**Verslag huishoudelijke elektrische installatie op laagspanning en zeer lage spanning****Algemeen:**

Referentie: 004-20260825-01	Datum controle: 25/08/2026
Keurder: 004

Eigenaar: Onbekend	EAN-code: 541448820061114041
Adres installatie: Heiveld 52 bus 4, 1745 - Opwijk	Nummer teller(s): 1lgz0472950420
	Distributienetbeheerder installatie: Fluvius
Datum uitvoering installatie: ☐ Vóór 01/10/1981 ☒ Tussen 01/10/1981 en 01/06/2020 ☐ Vanaf 01/06/2020	
Type: ☒ Wooneenheid ☐ Niet-huishoudelijk ☐ PV ☐ Batterij ☐ Laadpaal

☐ 6.4 (Gelijkvormigheidscontrole voor ingebruikname)
☐ 6.4 (Belangrijke wijziging/uitbreiding)
☒ 6.5 (Controlebezoek)
☐ 8.4.1 (Controlebezoek van een oude installatie voor de verzwaring van de aansluiting op het openbaar distributienet)
☐ 8.4.2 (Controlebezoek van een oude installatie bij verkoop)
☐ 8.4.3 (Vrij controlebezoek van een oude installatie)
☒ Afwijkende beschikkingen (Boek 1) toegepast
☐ Herkeuring op het verslag

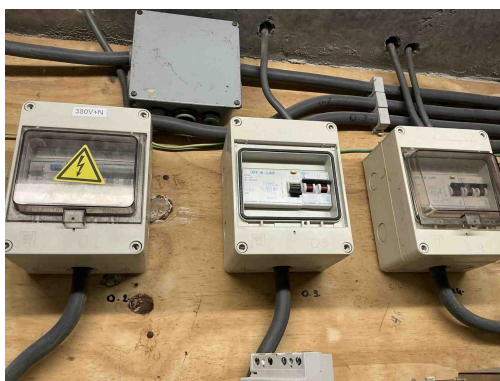
T23 - Het elektrisch materiaal is beschadigd. (Boek 1: 1.4.1.3).
Opmerking: Oa living

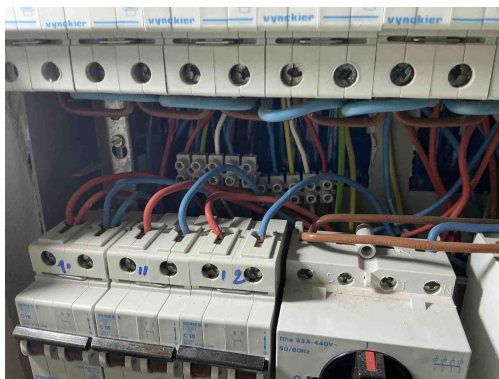
B17 - De voedingsspanning is niet op elk bord vermeld (Boek 1: 3.1.3.3).
Opmerking: Oa bord 1,2

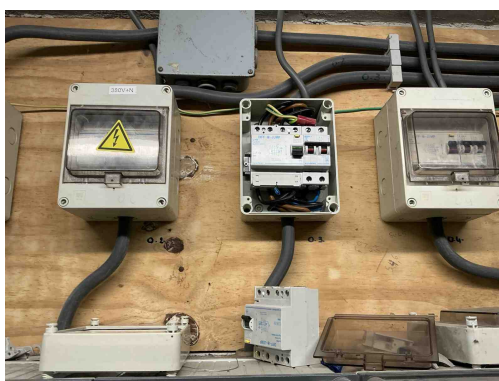
C26 - De verbindingen zijn niet gebeurd in borden, in aftakdozen, aan de klemmen van contactdozen, schakelaars of in de verlichtingstoestellen (Boek 1: 5.2.6.1).
Opmerking: Oa bord 2
